RESOLUCIÓN N° 002092 (24 SEP. 2024)

“Por la cual se resuelven unos recursos de reposición interpuestos en contra de la Resolución 1351 del 5 de julio de 2024 y se toman otras determinaciones”

Por medio de la Resolución 1351 del 5 de julio de 2024, esta Autoridad Nacional autorizó la modificación de la Licencia Ambiental otorgada mediante Resolución 1326 del 05 de agosto de 2020 (modificación 1 de la Licencia Ambiental del proyecto UPME 01 de 2013 (Soacha – Tequendama).

Figura 9 Ingreso Acc-306 a torre 306

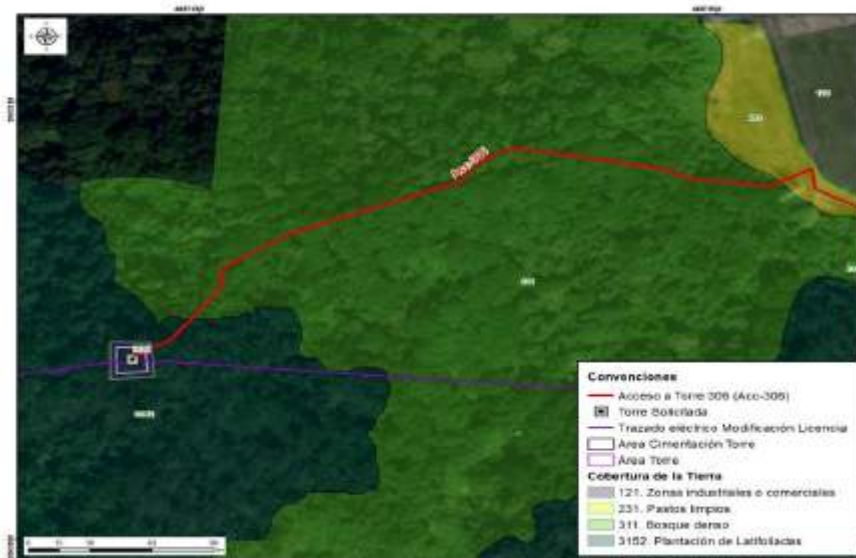
cobertura de bosque denso y de plantación latifoliadas que permite llegar al sitio de torre 306, tal y como se observa en las siguientes figuras.

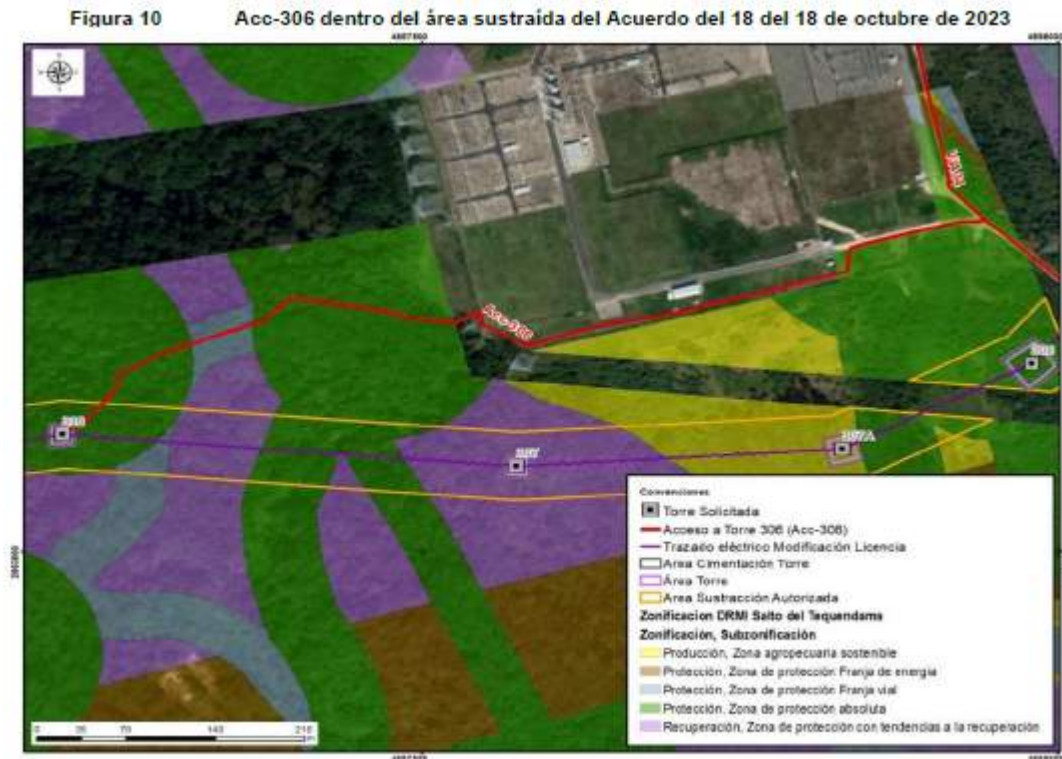
Respecto a lo señalado por ANLA frente a la discrepancia entre lo mencionado en el capítulo 3 del complemento del EIA y lo presentado en el MAG sobre la rocería planteada, se aclara que no se realizarán actividades de mantenimiento tipo rocería, teniendo en cuenta las características mencionadas anteriormente y, por lo tanto, parte del acceso no se incluyó en la capa “área proyecto” del MAG y, por lo tanto, parte del acceso no se incluyó en la capa “área proyecto” del MAG. Por lo anterior, se aclara que la diferencia advertida por la autoridad obedece a un error involuntario con lo presentado en el MAG.

Adicionalmente, es pertinente aclarar que la rocería se considera como una actividad/acción de mantenimiento, acorde a lo mencionado en la tabla 3-8 Descripción de accesos a sitios de Torre del capítulo 3. Descripción del proyecto del complemento del EIA y no como una adecuación como lo manifiesta la Autoridad en sus argumentos. Por lo tanto, la actividad tipo rocería no genera ningún impacto en las coberturas del área del acceso.

Finalmente, es importante aclarar a la ANLA que este acceso es compatible con el área del DMI. Esto es así porque según lo establecido en la zonificación del DMI, adoptada en la Resolución 1596 del 2 de junio de 2006, una parte del acceso se encuentra en subzona de franja vial que corresponde al camino que rodea la subestación. Adicionalmente, el área de cimentación y área de la torre cuentan con su respectiva sustracción contenida en el Acuerdo 18 del 18 de octubre de 2023. Parte de esta área cubre los últimos 38,62 m del acceso (ver siguiente figura).

Figura 33 Cobertura Acc-312

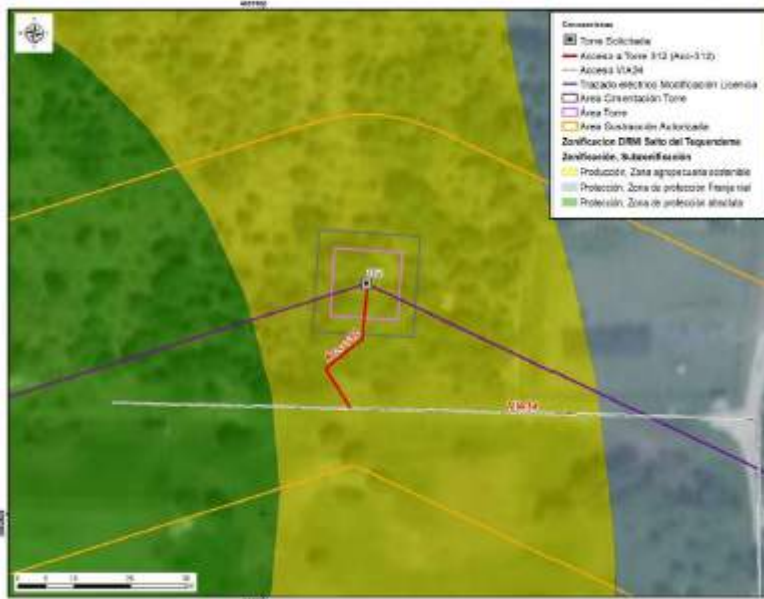
El camino/sendero ACC-312 se encuentra sobre cobertura de plantación mixta con espacios naturales, en el cual no es necesario tramitar el permiso de aprovechamiento forestal. Por el tipo de cobertura, tampoco se requieren actividades de mantenimiento tipo rocería, pues las características de la vegetación del acceso y el ingreso de los materiales y equipos para la construcción y montaje de la torre 312 se realizará de manera peatonal, como se menciona en la tabla 3-8 Descripción de accesos a sitios de torre del capítulo 3. Descripción del proyecto del complemento del EIA. Asimismo, la longitud es de aproximadamente 26.50m hasta el sitio de torre, razón por la cual, no se justifica un

Respecto a lo señalado por ANLA frente a la discrepancia entre lo mencionado en el capítulo 3 del complemento del EIA sobre la rocería planteada y lo presentado en el MAG, se aclara que por las características del terreno mencionadas anteriormente no se realizarán actividades de mantenimiento tipo rocería. Por lo tanto, la diferencia advertida por la autoridad obedece a un error involuntario consignado en el MAG.
